**DIRECTION GÉNÉRALE DE L’ÉVALUATION
ENVIRONNEMENTALE ET STRATÉGIQUE**

**Rapport d’analyse environnementale
du tracé situé entre le terminus Le Gendre
et le pôle Saint-Roch du projet de construction d’un tramway
sur le territoire de la ville de Québec
par la Ville de Québec**

Dossier 3211-08-015

Le 8 décembre 2021

FIGURE 7 TROIS VARIANTES DE TRACÉ POUR L'EXTRÉMITÉ OUEST

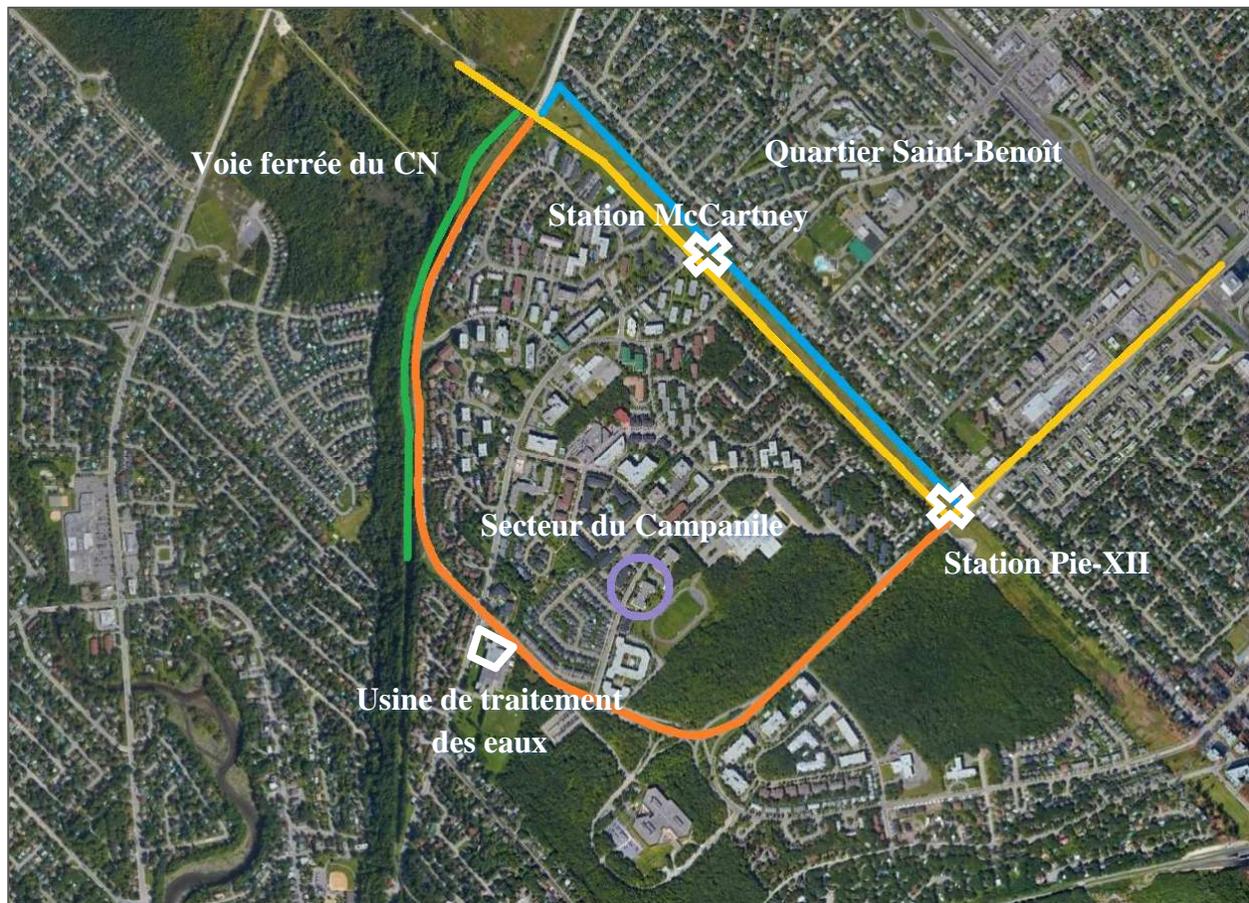
L'équipe d'analyse constate que la Ville a privilégié la première variante pour des raisons d'efficacité, de complexité technique et de coûts. Cependant, puisqu'elle s'insère dans un environnement très calme comportant plusieurs récepteurs sensibles, cette variante est susceptible de générer des nuisances sonores importantes. D'ailleurs, l'initiateur a prévu la construction d'un écran acoustique et la réduction de la vitesse de passage du tramway à cet endroit, mais cela pourrait ne pas être suffisant pour rendre cet impact acceptable. Des recommandations reliées à l'atténuation de cet impact sont expliquées à la section 3.5.2 du présent rapport.

FIGURE 10 DEUX VARIANTES DE TRACÉ POUR L'ACCÈS AU PÔLE DE SAINT-ROCH

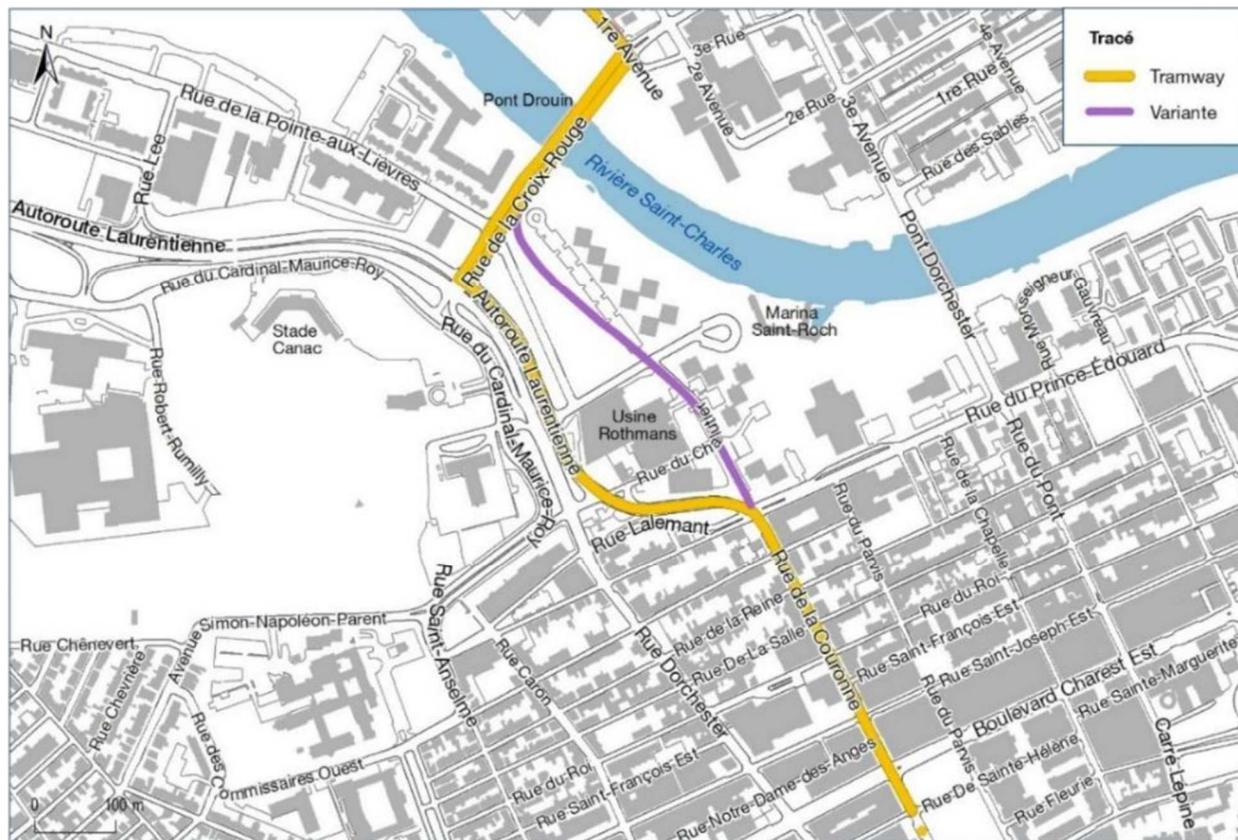
Cette variante génère cependant des impacts pour les résidents de la rue du Chalutier. Dans un mémoire déposé à la commission du BAPE, les résidents se sont dits préoccupés non seulement par le tramway, mais également par l'ensemble des infrastructures du pôle Saint-Roch. Les conditions d'accès à leurs résidences seront modifiées. Une voie de circulation sera maintenue pour les voitures, mais elle sera à sens unique en direction nord. Pour faciliter la circulation des résidents, la Ville mettra en place un feu de circulation. Elle préparera également un plan de circulation qui sera diffusé auprès des résidents et elle organisera des séances d'information afin de véhiculer cette information. La plateforme empiètera sur plus de 80 espaces de stationnement, mais la Ville s'est engagée à les compenser. Cet aspect est également traité à la section 3.5.1.6 du présent rapport. Finalement, les résidents des immeubles de cette rue habituellement tranquille subiront une augmentation du climat sonore. L'initiateur prévoit réduire l'impact sur le climat sonore en appliquant un dispositif contre le bruit de crissement venant des segments en courbe et en ayant des spécifications acoustiques rigoureuses, tout en demeurant raisonnable, pour le choix des véhicules et des équipements bruyants placés sur la toiture de ces derniers. Il s'est également engagé à réaliser un suivi des impacts psychosociaux associés au bruit généré par les activités d'exploitation du tramway dans ce secteur, comme pour le secteur de l'emprise d'Hydro-Québec. L'enjeu de la préservation de la qualité de l'ambiance sonore est traité plus en détail à la section 3.5.2.
